日本原燃株式会社	
資料番号	保 1) 埋設個別 06 R0
提出年月日	2023 年 10 月 20 日

## 記載の適正化等に係る補足説明資料

- (1) 品質マネジメントシステム（社内文書）に係る事項
- (2) 埋設施設安全委員会に係る事項
- (3) 廃棄体の確認に係る事項

# 4. 保安規定の新旧比較

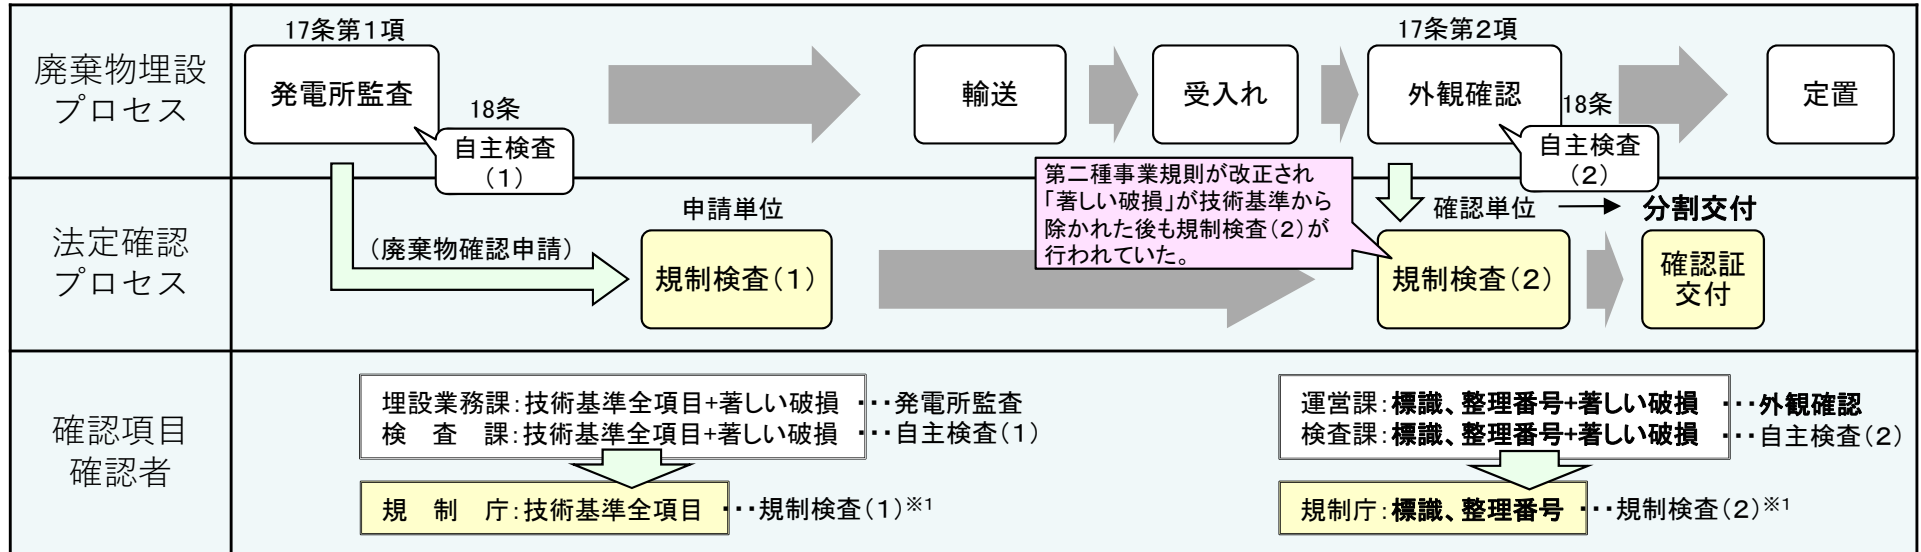
放射性廃棄物等に係る第二種廃棄物埋設確認証が事前一括交付に即した運用とするために、第17条2項に基づき運営課長が廃棄体受入れ後に行う外観確認（「著しい破損」）は、「第二種事業規則」に基づく放射性廃棄物等の技術上の基準ではなくなったことから、その運用に合うように記載を適正化する。

第17条2項の放射性廃棄物等の技術上の基準に係る記載を削除する。

現行	改正後
<p>(廃棄体の確認)</p> <p>第17条 埋設業務課長は、埋設する廃棄体が記録により、別表2から別表2の4に定める廃棄物受入基準（「核燃料物質又は核燃料物質によつて汚染された物の第二種廃棄物埋設の事業に関する規則」（以下「埋設規則」という。）第8条第2項に定める廃棄体の技術上の基準を包含する。）を満足していることを確認する。</p> <p>2 運営課長は、埋設する廃棄体が外観確認により、別表2から別表2の4に定める廃棄物受入基準 <u>（埋設規則第8条第2項に定める廃棄体の技術上の基準を包含する。）</u> のうち外観により確認できる基準を満足していることを確認する。</p> <p>3 運営課長は、埋設する廃棄体を外観確認する場合、一時貯蔵天井クレーン、廃棄体取り出し装置、コンベア、廃棄体検査装置、廃棄体一時仮置台及び払い出し天井クレーンにより取り扱うこと。</p>	<p>(廃棄体の確認)</p> <p>第17条 埋設業務課長は、埋設する廃棄体が記録により、別表2から別表2の4に定める廃棄物受入基準（「核燃料物質又は核燃料物質によつて汚染された物の第二種廃棄物埋設の事業に関する規則」（以下「埋設規則」という。）第8条第2項に定める廃棄体の技術上の基準を包含する。）を満足していることを確認する。</p> <p>2 運営課長は、埋設する廃棄体が外観確認により、別表2から別表2の4に定める廃棄物受入基準 <u> </u> のうち外観により確認できる基準を満足していることを確認する。</p> <p>3 運営課長は、埋設する廃棄体を外観確認する場合、一時貯蔵天井クレーン、廃棄体取り出し装置、コンベア、廃棄体検査装置、廃棄体一時仮置台及び払い出し天井クレーンにより取り扱うこと。</p>

# 確認証事前一括交付に伴う変更点

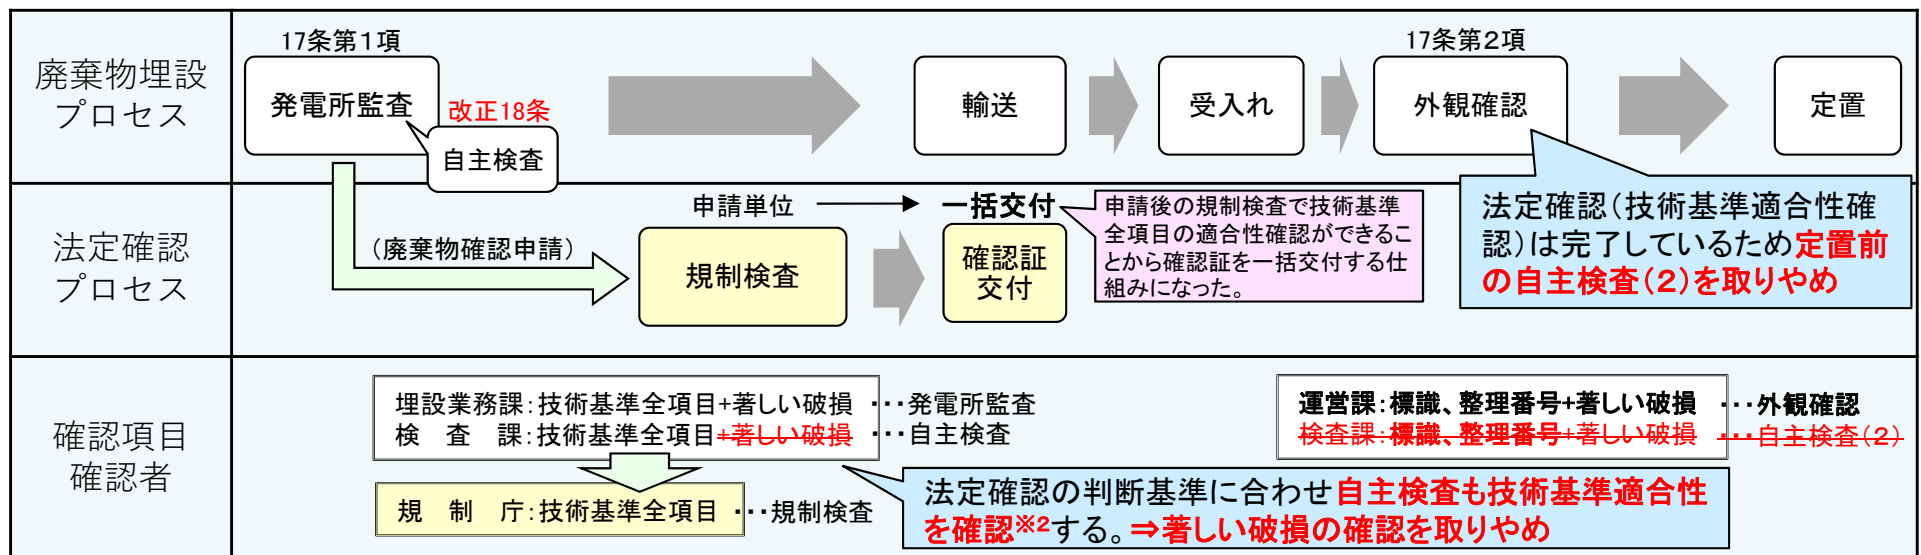
## 現在の確認証交付までの流れ(事前一括交付) 赤文字は保安規定改正し運用変更する箇所
